Stadt Leverkusen

Vorhabenbezogener Bebauungsplan V36/I

"Wiesdorf – westlich Heinrich-von-Stephan-Straße/nördliches Postgelände"

Äußerungen zur frühzeitigen Beteiligung der Öffentlichkeit und der Behörden und sonstigen Trägern öffentlicher Belange gem. § 3 (1) und § 4 (1) Baugesetzbuch (BauGB) sowie Abwägungsvorschlag der Verwaltung mit Beschlussentwurf

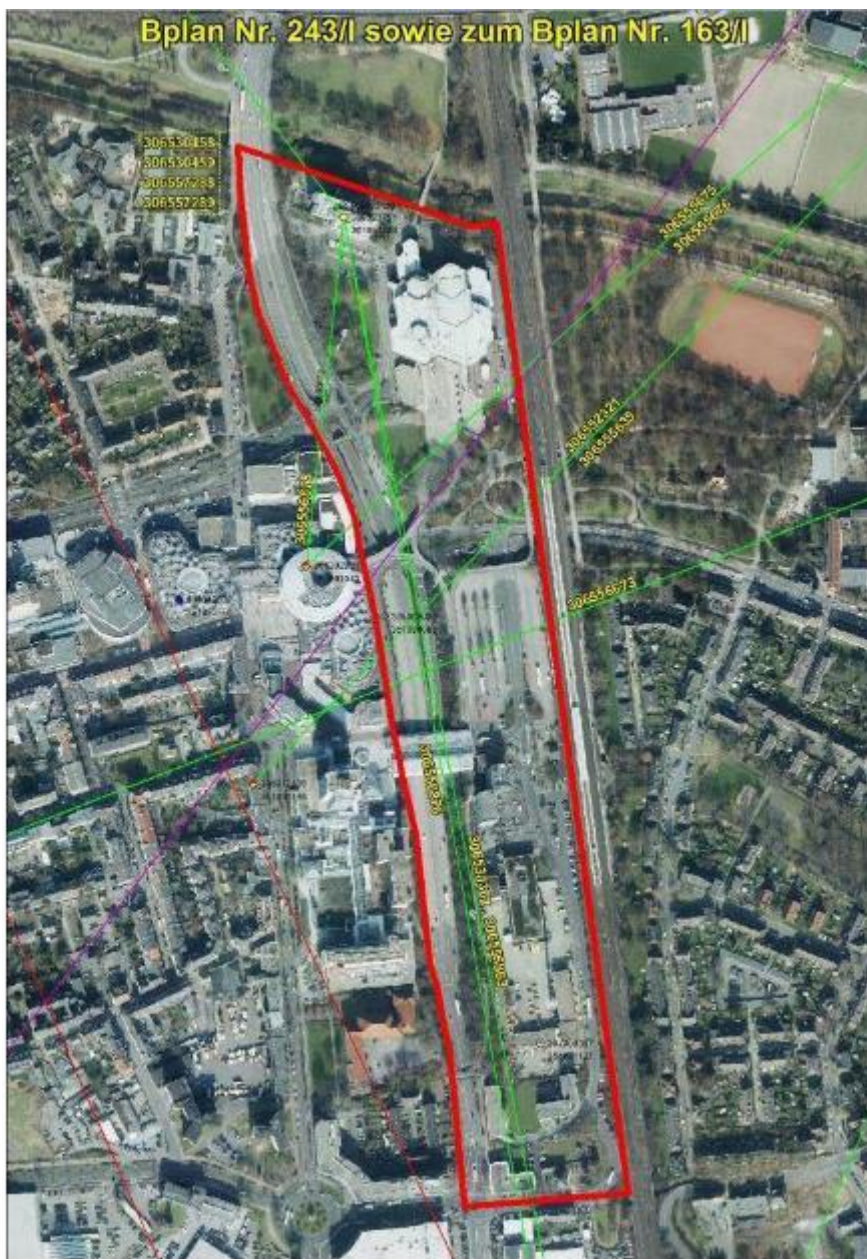
aus Sicht der E-Plus Service GmbH sind nach den einschlägigen raumordnerischen Grundsätzen die folgenden Belange bei der weiteren Planung zu berücksichtigen, um erhebliche Störungen bereits vorhandener Telekommunikationslinien zu vermeiden:

- durch das Plangebiet führen dreizehn Richtfunkverbindungen hindurch
- die Fresnelzone der Richtfunkverbindungen 306530362, 306530363 befindet sich in einem vertikalen Korridor zwischen 22 m und 52 m über Grund

Die farbigen Linien verstehen sich als Punkt-zu-Punkt-Richtfunkverbindungen der E-Plus Service GmbH. Das Plangebiet ist im Bild mit einer dicken roten Linie eingezeichnet.

Man kann sich diese Telekommunikationslinie als einen horizontal über der Landschaft verlaufenden Zylinder mit einem Durchmesser von rund 30-60m (einschließlich der Schutzbereiche) vorstellen (abhängig von verschiedenen Parametern). Bitte beachten Sie zur Veranschaulichung die beiliegenden Skizzen mit Einzeichnung des Trassenverlaufes. Alle geplanten Konstruktionen und notwendige Baukräne dürfen nicht in die Richtfunktrasse ragen. Wir bitten um Berücksichtigung und Übernahme der o.g. Richtfunktrasse in die Vorplanung und in die zukünftige Bauleitplanung bzw. den zukünftigen Flächennutzungsplan. Innerhalb der Schutzbereiche (horizontal und vertikal) sind entsprechende Bauhöhenbeschränkungen festzusetzen, damit die raumbedeutsame Richtfunkstrecke nicht beeinträchtigt wird.

Wir bitten um Berücksichtigung und Übernahme der o.g. Richtfunktrassen einschließlich der geschilderten Schutzbereiche in die Vorplanung und in die zukünftige Bauleitplanung bzw. den zukünftigen Flächennutzungsplan. Innerhalb der Schutzbereiche (horizontal und vertikal) sind entsprechende Bauhöhenbeschränkungen s. o. festzusetzen, damit die raumbedeutsamen Richtfunkstrecken nicht beeinträchtigt werden.

Kenntnisnahme. Die zu Beginn der Planung noch betroffenen Richtfunkverbindungen sind nach erneuter Aussage des Betreibers (E-Mail vom 27.10.2021) nicht mehr betroffen.

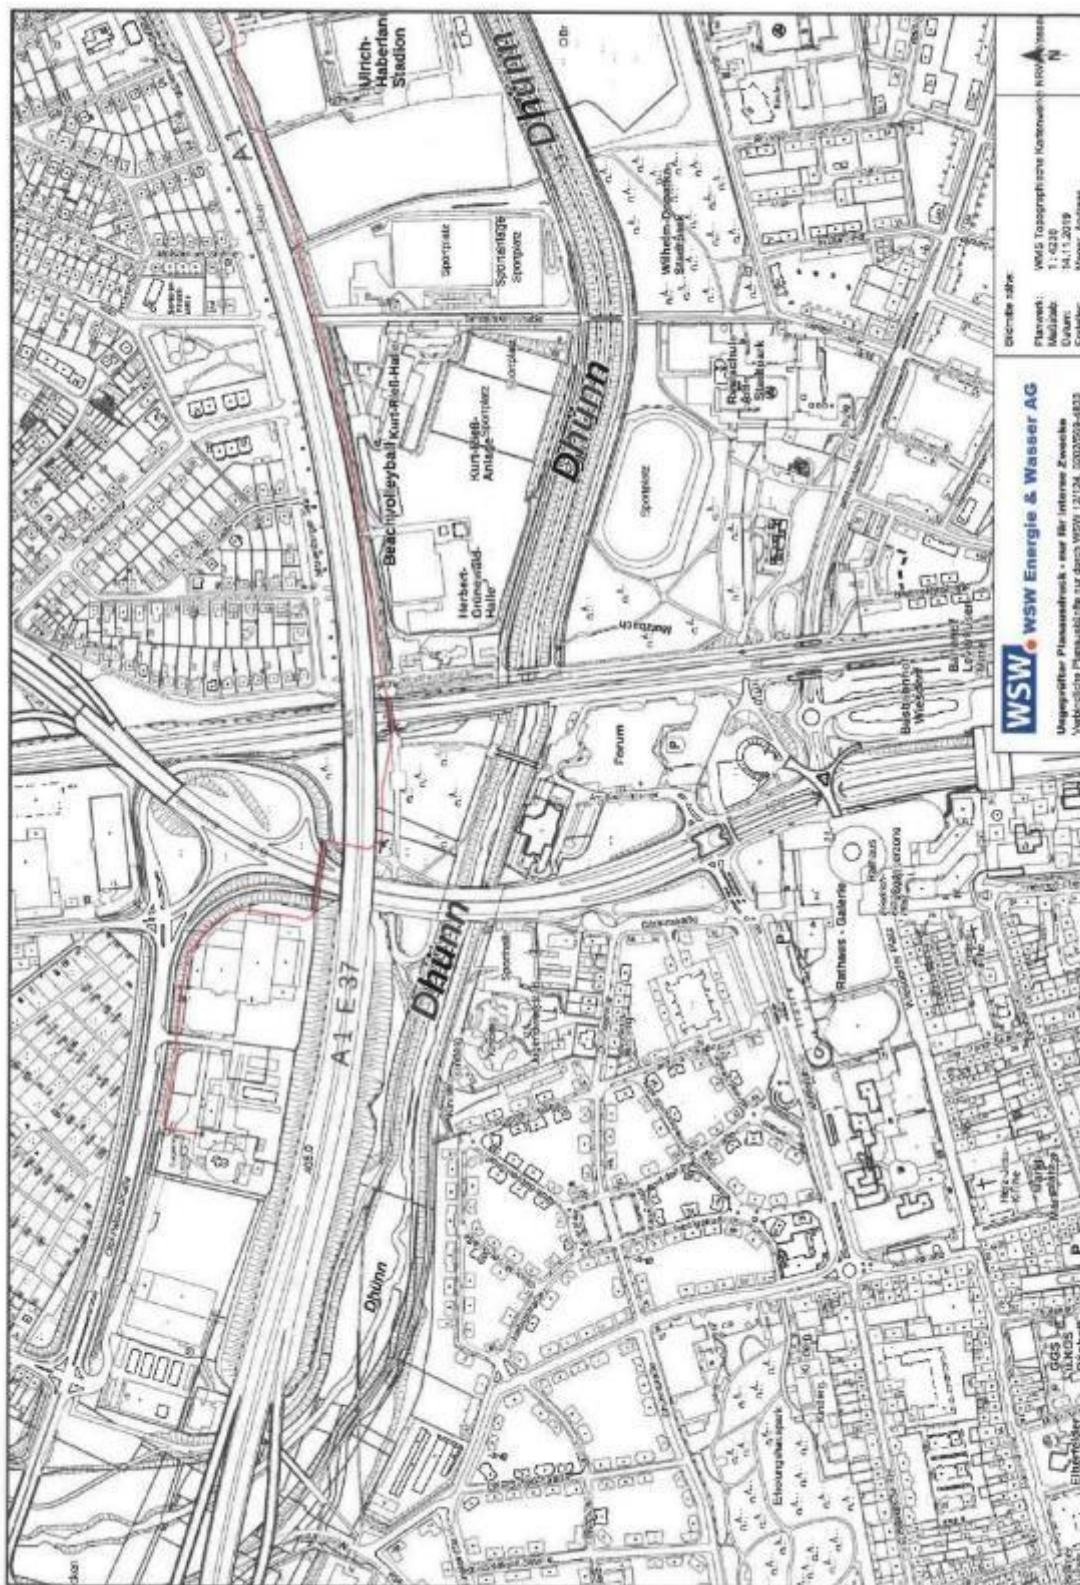
Im Bereich des Bebauungsplanes Nr. 163/I befindet sich die Trinkwasser Transport Leitung DN 600 nach Leverkusen. Den Trassenverlauf haben wir in der Zeichnung im beigefügten Anhang gekennzeichnet. Neben der eigentlichen Leitung ist auf die begleitenden Steuerkabel hinzuweisen. Zur Leitung gehört ein 8m breiter Schutzstreifen. Inspektions-, Wartungs- und Reparaturarbeiten müssen an der Leitung durchgeführt werden können, gleiches gilt auch für Armaturen und Schläuche etc.

Kenntnisnahme. Die Belange der Bergischen Trinkwasser-Verbund GmbH sind nicht berührt, da der Aufstellungsbeschluss zum Bebauungsplan Nr. 163/I „Büro- und Dienstleistungsstandort City Leverkusen“, in dessen Geltungsbereich die Trinkwassertransportleitung DN 600 verläuft, aufgehoben wurde.
